DETERMINAZIONE DEL DIRIGENTE SERVIZIO VIA E VINCA 9 marzo 2021, n. 74

**ID VIA 597 - Procedimento di Verifica di Assoggettabilità a Valutazione di Impatto Ambientale ai sensi dell'art. 19 del D.Lgs. n. 152/06 e s.m.i. per il Progetto per la Sistemazione idraulica di Contrada 'Vasce'. 1° stralcio funzionale." Studio di fattibilità tecnico – economica, intervento nell'ambito del POR PUGLIA 2014–2020 – ASSE V – Azione 5.1.**

**Proponente: Comune di Galatone (LE).**

**Parere definitivo espresso nella seduta del 05/03/2021**

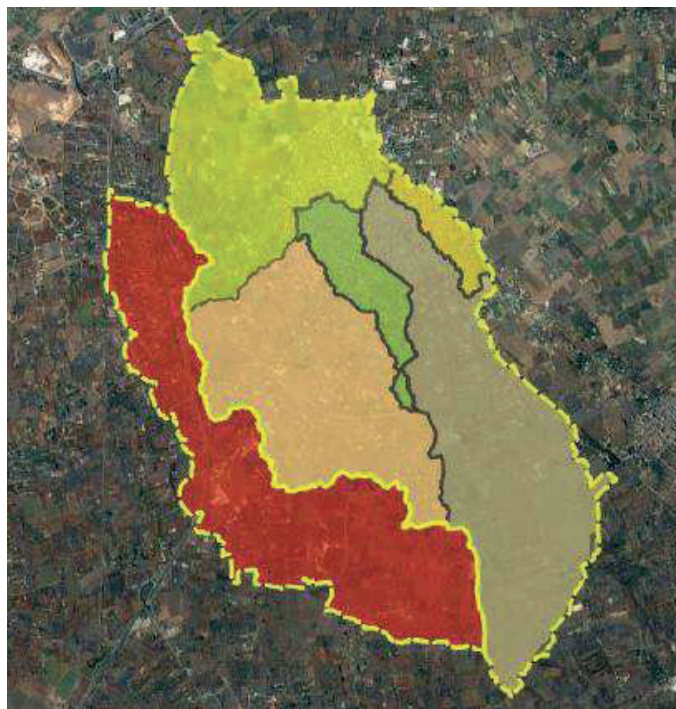
Si legge (R.2.2.1 Relazione idrologica-idraulica) "... In funzione dei rivers (direzioni preferenziali di deflusso) prodotti dall'analisi morfologica, si distinguono 2 macro bacini denominati "A" il bacino che interessa il centro urbano e il bacino "B" che interessa la zona limitrofa già oggetto di interventi da parte della Regione Puglia (Intervento PD lotto 17). Nel progetto di fattibilità tecnico economica (PFTE) del presente studio il bacino "B" è parzialmente contribuente alla zona oggetto di indagine ovvero tributario verso il centro urbano. Nella realtà tale bacino ("B"), tributario in una zona endoreica posta a ovest del paese, NON contribuisce ai deflussi e quindi alla pericolosità idraulica del centro urbano di Galatone così come riportato nel PFTE". Quindi l'analisi morfometrica muta lo scenario in cui si è consolidata l'analisi preliminare del PTFE così tanto da modificare i bacini in cui insistono i due interventi in itinere o, meglio, quelli in cui avrebbe dovuto incidere il LOTTO 17, la cui porzione di monte del Bacino B, definita 6.1, "... è invece tributario alla vasca prevista nel progetto definitivo del LOTTO 17", mentre quella di valle è qui equiparabile alla 6.2 (la figura è riportata nel capitolo precedente).

Ma evidente è la differenza di area tra il bacino 6 complessivo e quello corrispondente assunto a riferimento nell'ambito della procedura LOTTO 17 (figura riportata nel capitolo precedente).

*Posizionamento delle vasche di salvaguardia idraulica sulla base delle mappe dei tiranti e velocità in configurazione ante operam*

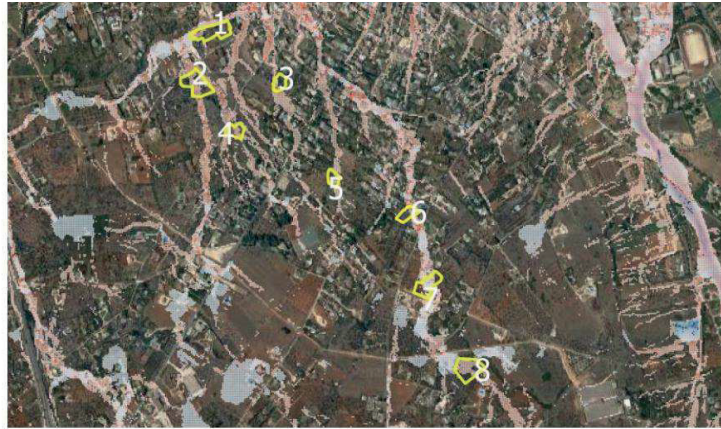
Con questi calcoli mostra graficamente che l’ubicazione della Vasca n.1 del PTFE non è tale da renderla utile, se non in modo del tutto marginale. Di conseguenza “...è stata adottata la scelta di realizzare uno stoccaggio dei volumi di piena che interessano il paese dislocando le vasche, a differenza di quanto previsto dal PTFE, sui rami principali di deflusso superficiale”.

*Mappa delle velocità per tr. 200 anni durata di precipitazione pari a 2 h con applicazione delle soglie di taglio ( $v > 0.3$  m/s) in configurazione post operam*

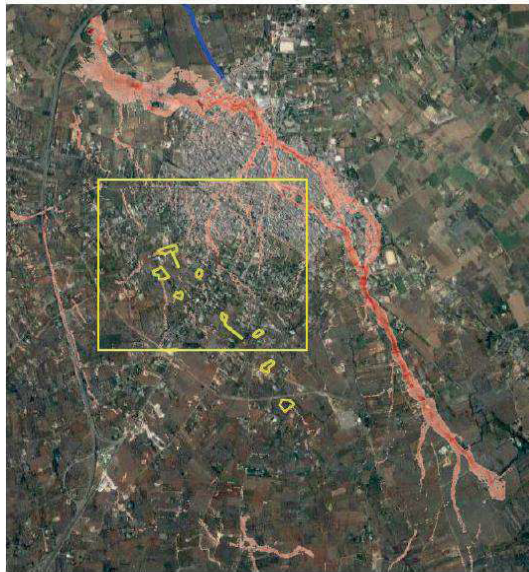
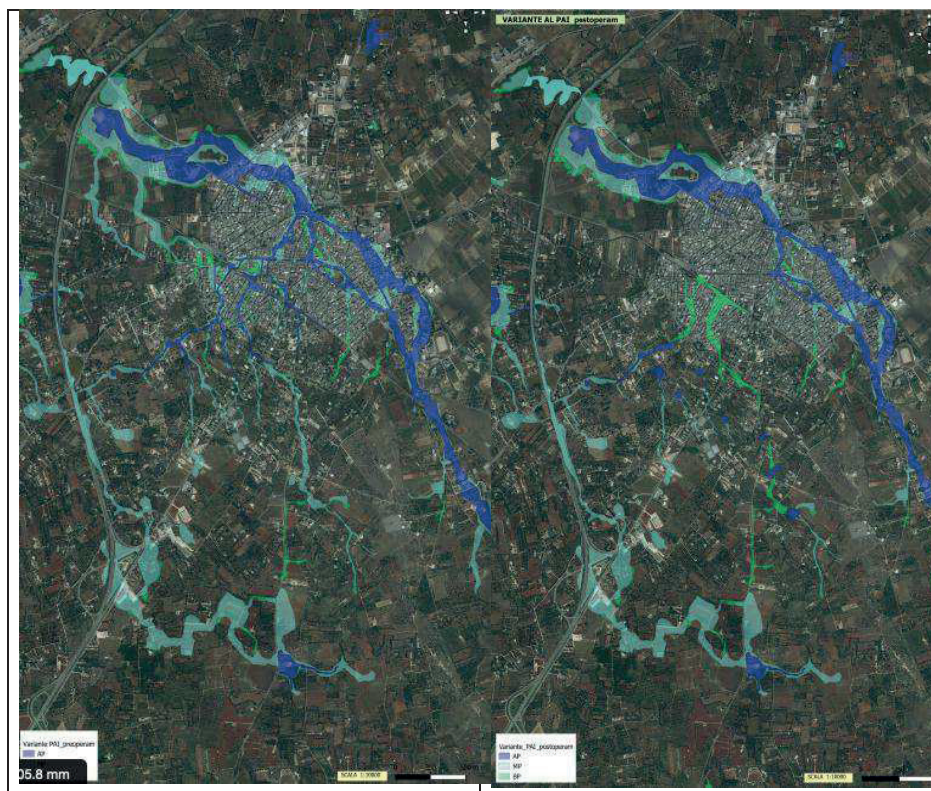
Dall'osservazione degli esiti delle simulazioni e dal confronto dei volumi totali di piena e delle vasche (pag. 49 e 50 R.2.2.1 Relazione idrologica-idraulica), i primi ben maggiori dei secondi, sembrerebbe evidente che le vasche, almeno le vasche 6, 7 e 8 che sono sulla stessa linea principale di flusso o "river", siano in un certo senso attraversate dalle piene di progetto, ovvero che non riescano a contenere integralmente l'afflusso da monte. In ogni caso, si nota l'assenza per tutte le vasche di accorgimenti che consentano l'afflusso (e forse il deflusso verso valle) ordinato o comunque non dannoso delle acque di piena, che visti i dislivelli e la velocità propria della corrente, potrebbero agevolmente danneggiare le vasche, e di segnali statici di pericolo in prossimità dei cigli di afflusso. Sempre nel caso in cui le vasche non contengano tutto il volume proveniente da monte (ad esempio vasche 6-8), non è chiaro come possa essere garantito il previsto franco. Da questo punto di vista, la discussione dell'intervento mediante sezione di controllo dovrebbe essere integrata da quella per ciascuna vasca.

In relazione alle mappe precedenti, la Relazione Generale precisa (pag. 19): *"Si noti come le mappe del post operam individuano comunque dei deflussi a valle delle opere, si tratta dei deflussi derivanti dai bacini residui nelle aree a valle delle opere di progetto. Sono deflussi di secondaria importanza che nel modello a parametri distribuiti vengono evidenziati in quanto la precipitazione si verifica su ogni cella. La differenza è la significatività del*

deflusso che produce pericolosità. La zona, a ridosso della linea ferroviaria, che continua comunque ad essere interessata da un deflusso concentrato è circoscrivibile al bacino residuo a valle delle vasche che risultano piene. Resta pertanto da risolvere un problema di regimentazione di un piccolo bacino urbano, risolvibile mediante la realizzazione di alcuni tronchi di fognatura pluviale soprattutto nelle aree di maggior accumulo evidenziato nelle mappe a ridosso della linea ferroviaria.” Poco oltre si specifica “... Il contributo del bacino extraurbano è completamente contenuto nelle vasche dimensionate”. In altre parole, il proponente rappresenta che le vasche intercettano tutto quanto è extraurbano mentre ciò che residua è soltanto il deflusso delle piogge che cadono direttamente nel perimetro urbano, che non darebbero allagamento in presenza di un efficace sistema di fogna bianca, evidentemente al momento non esistente. Ma se si osserva T3.1 Planimetria generale, di cui si riproduce uno stralcio, si nota come le vasche siano ubicate nel tessuto urbano e si inseriscano all’interno del costruito.

Ne consegue che gli afflussi alle vasche non possono provenire unicamente da un territorio definibile extraurbano e che l’assenza di un sistema di fogna bianca, per quanto usualmente dimensionato per tempi di ritorno minori di quelli considerati per queste finalità, darebbe benefici per tutto l’intervento nel suo complesso (ovvero nelle aree circostanti o a monte delle vasche e nel perimetro urbano), soprattutto per i possibili effetti negativi sulle acque sotterranee in relazione ad eventi di pioggia di tempi ritorno non eccezionali, allo stato del progetto comunque destinati a essere intercettati dalle vasche.
